**Nota integrativa alla richiesta del Ministero della Cultura – Soprintendenza speciale per il piano nazionale di ripresa e resilienza. Riscontro della nota 34.43.01/8.270.1/2021– prot.0022155-P del 02/10/2023.**

*Oggetto:* [ID\_VIP: 8527] **MONTESCAGLIOSO (MT):** Progetto di un impianto agri-fotovoltaico di potenza di picco P=10'949,40 kWp con sistema di accumulo per una potenza nominale P= P=6'300,00 kW" e delle relative opere di connessione alla RTN ricadenti nel comune di Montescaglioso (MT).  
Proponente: Solar Energy Diciotto S.r.l.  
Procedura di VIA ai sensi dell'art. 23 del D.Lgs. 152/2006.  
Richiesta integrazioni della Soprintendenza Speciale per il PNRR (MiC)

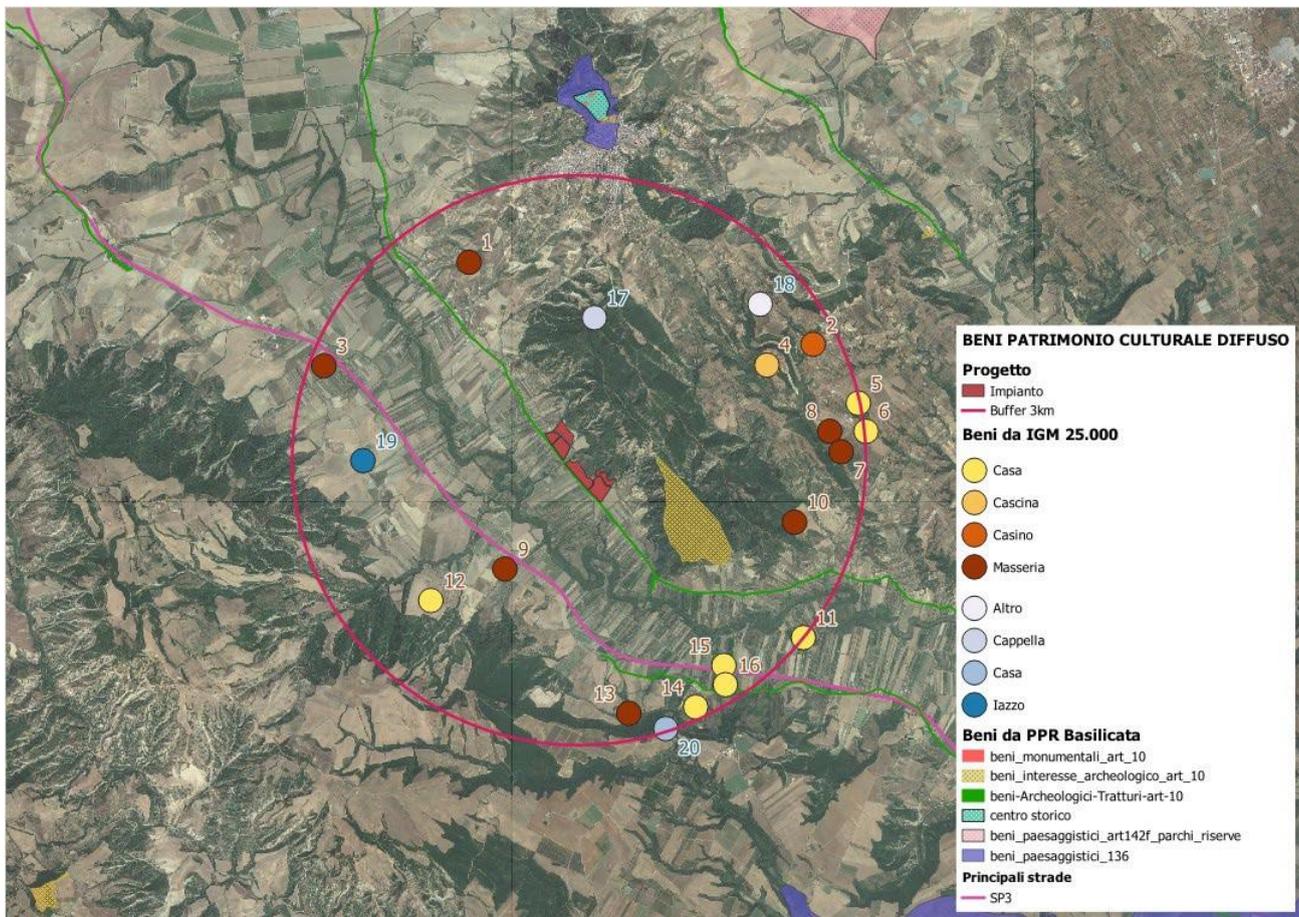
*1.a Elaborazione di cartografia, in scala idonea, in cui sia verificato l'impatto sul patrimonio culturale e identitario, nel raggio di 3 Km (area vasta di indagine) dall'impianto in esame, riunendo così tutte le elaborazioni contenute nella Relazione Paesaggistica (v. cap. 7). L'area con raggio di 3 km dovrà essere considerata per ogni campo agrivoltaico di progetto (atteso che gli stessi non siano contigui).*

È stata quindi condotta una ricerca entro un raggio di 3 km, comprendendo l'intero territorio urbano del comune di Montescaglioso (vedi tavola 1 allegata) e individuando i beni presenti, la cui ricerca

Viene di seguito riportata la cartografia contenente i Beni individuati (rimandando alla Tavola 1 in allegato).

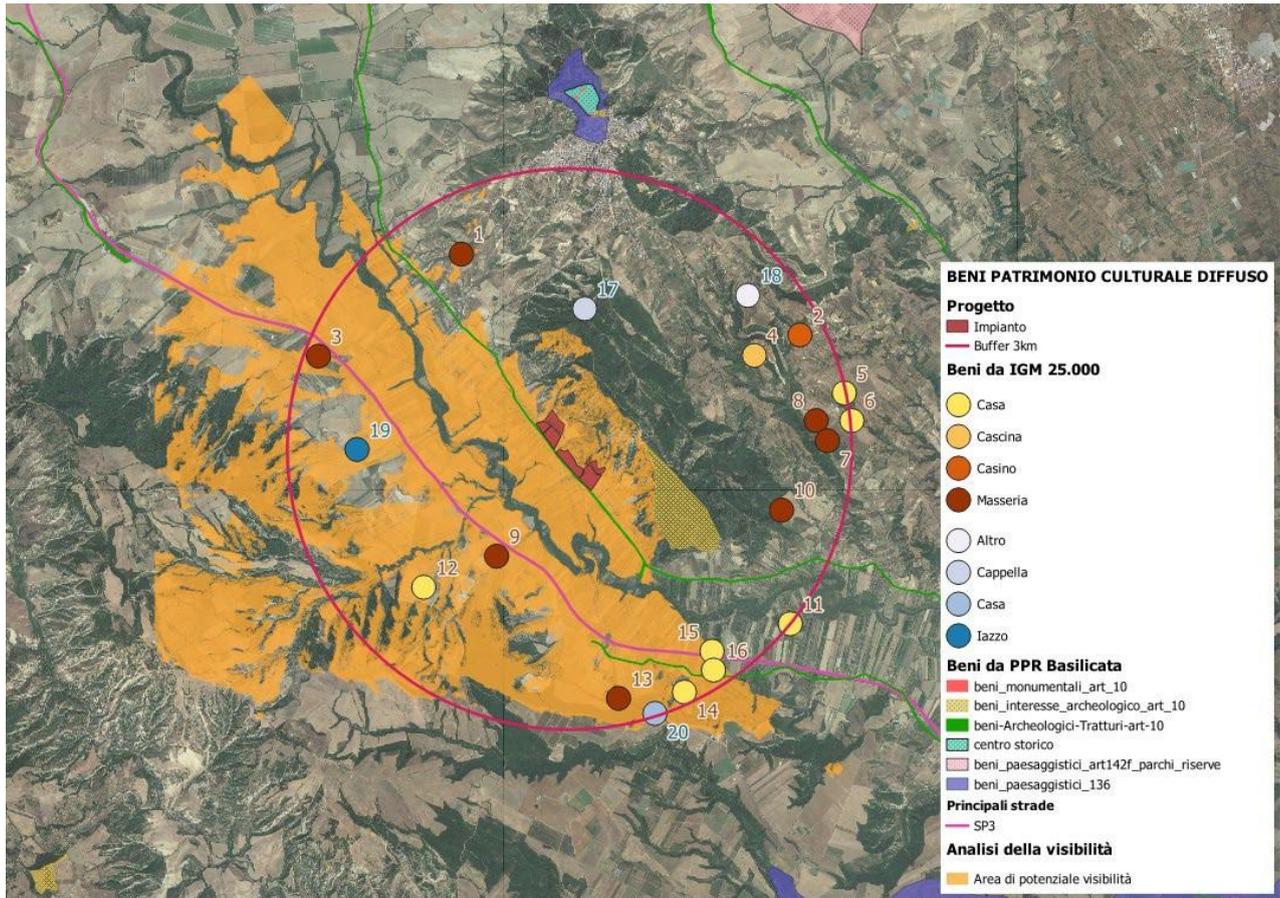
*1.b Integrazione delle fotosimulazioni, ante e post operam, prodotte dai punti percettivi sensibili dinamici e statici, ai sensi degli artt. 10, 136 e 142 del D.Lgs 42/2004 e ss.mm.ii, ricompresi nell'area vasta di analisi. Le fotosimulazioni riprodotte nell'elaborato Relazione Paesaggistica analizzano l'impatto percepito solo da alcuni punti percettivi sensibili ricompresi nell'area vasta di analisi, in scala non idonea alla comprensione dei possibili effetti visivi. I fotoinserimenti dovranno rispondere ai seguenti requisiti:*

- i. Regio Tratturello Matera-Montescaglioso (almeno tre punti di ripresa) al fine di valutare i potenziali impatti in sequenza;*

A tal scopo, si è fatto affidamento al software Quantum GIS unitamente ad alcuni suoi tools per ricostruire una carta della visibilità che individua, in funzione della orografia, l'area da cui è visibile l'impianto fotovoltaico [indicata di colore arancio riportata nella Tavola 2]. In questa sede si specifica che *viewshed* indica l'area che può essere vista da una determinata posizione di osservazione, ottenuta mediante la visualizzazione delle aree in funzione della morfologia del terreno e della posizione del punto di osservazione. Le *viewshed* sono state elaborate in GRASS (tools di Quantum GIS) con l'uso del geoalgoritmo *r.viewshed*.

Vengono quindi riportati uno stralcio della Tavola 2 (a cui si rimanda) e la tabella contenente l'elenco dei beni, la distanza dall'area di progetto e l'informazione sulla possibile visibilità dell'impianto, riscontrata su Quantum:

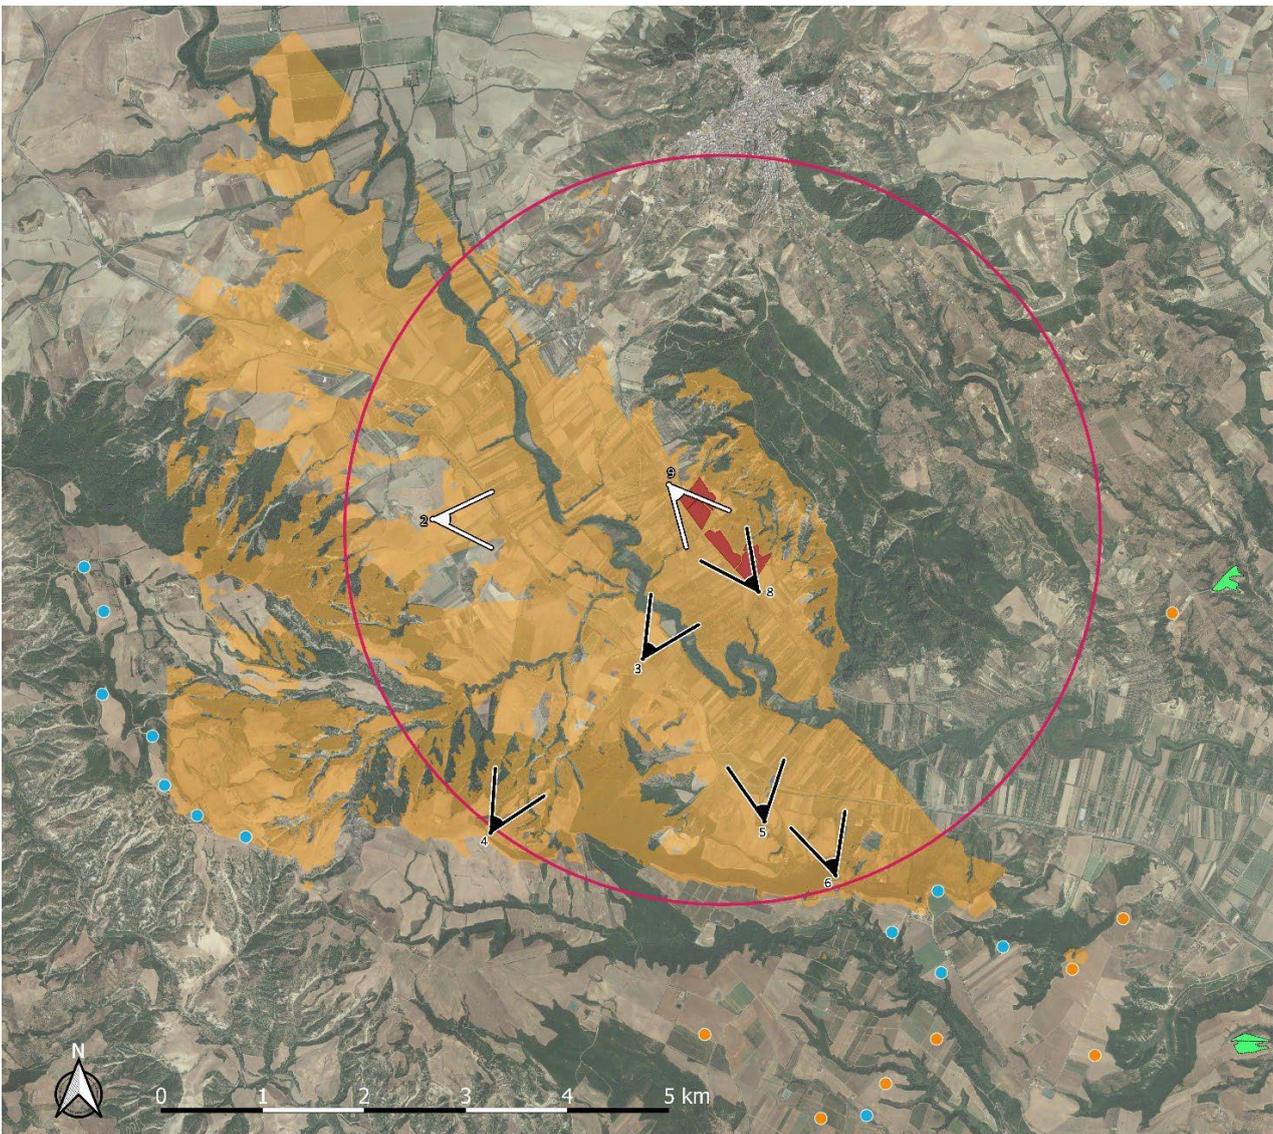
*1.d Elaborazione di apposita documentazione di analisi e calcolo della rispondenza dell'impianto in esame alle Linee Guida in materia di impianti agrivoltaici, elaborate da un gruppo di lavoro coordinato dall'allora Ministero della Transizione Ecologica – Dipartimento per l'Energia, il cui scopo è quello «di chiarire quali sono le caratteristiche minime e i requisiti che un impianto fotovoltaico dovrebbe possedere per essere definito agrivoltaico (...)». La documentazione prodotta non risulta idonea e completa per chiarire tale punto.*

In conclusione è possibile affermare che nonostante il progetto in questione sia stato presentato precedentemente alla definizione delle “Linee Guida in materia di Impianti Agrivoltaici” del giugno 2022, vengono rispettati entrambi i requisiti tecnici fondamentali dell'agrivoltaico, A.1 e A.2.

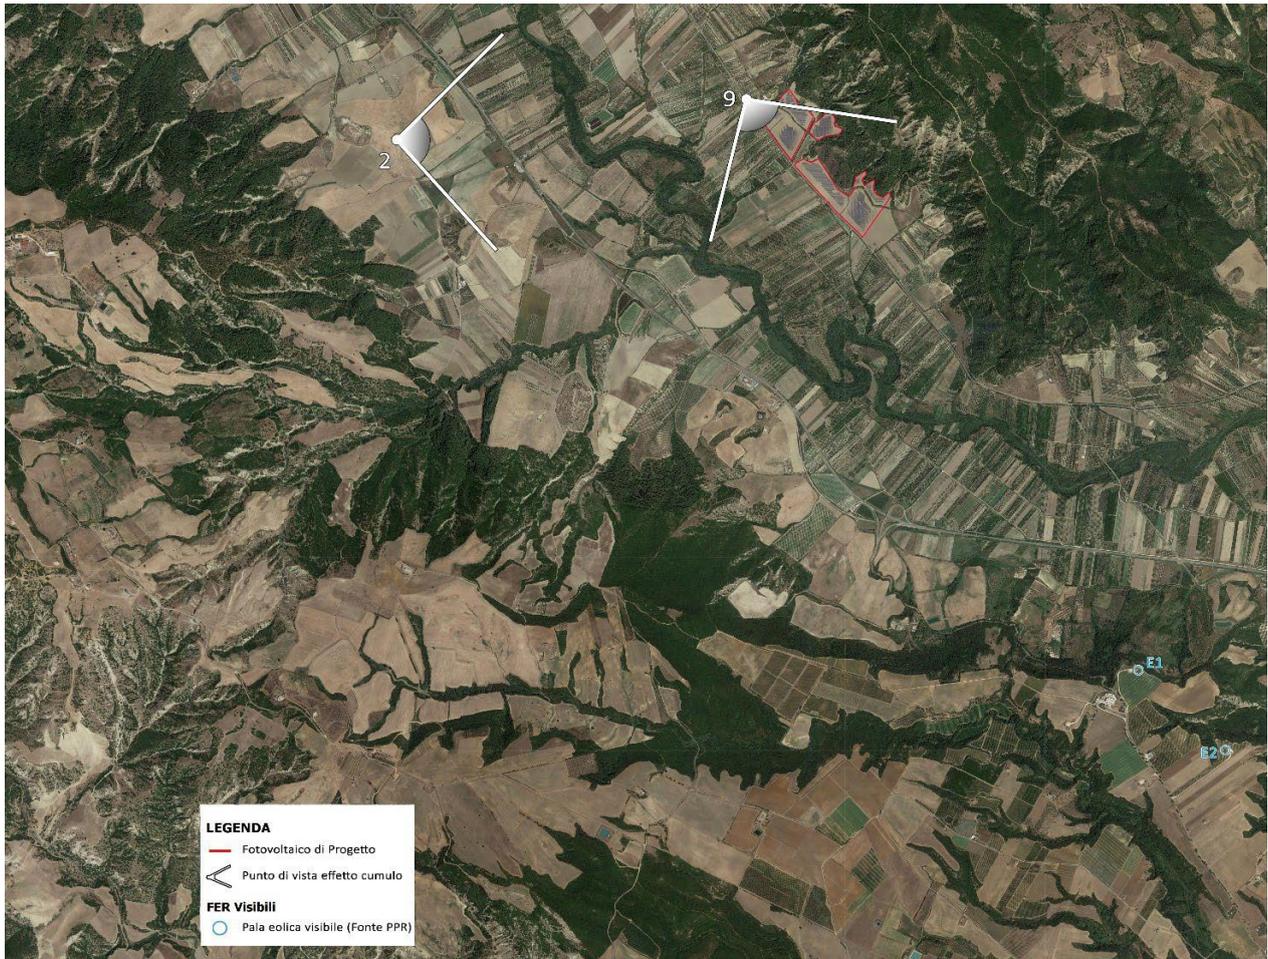
*1.e Cartografia degli impatti cumulativi in cui siano opportunamente rappresentati l'impianto in oggetto, con relative opere di connessione, e tutti gli impianti FER (eolici, fotovoltaici, agrivoltaici, ecc.), nell'area vasta di indagine, già realizzati, in corso di realizzazione, approvati ma non ancora realizzati e quelli per i quali è ancora in corso l'istruttoria.*

Al fine di rispondere alla richiesta di cui alla suddetta nota MIC, si riportano i risultati della ricerca degli impianti FER (le cui ubicazioni sono consultabili in Tavola 4). La ricerca effettuata sui database ufficiali della Regione è stata approfondita attraverso l'esame di ortofoto aeree, senza tuttavia riscontrare la presenza di ulteriori. Ciò al fine di ricavare indicazioni utili per individuare i fattori di cumulo incidenti sulla fruibilità del paesaggio in concomitanza all'impianto di progetto.

Di seguito si comprende uno stralcio della Tavola 4, a cui si rimanda, comprendente la localizzazione dei punti di vista e degli impianti FER individuati in area vasta:
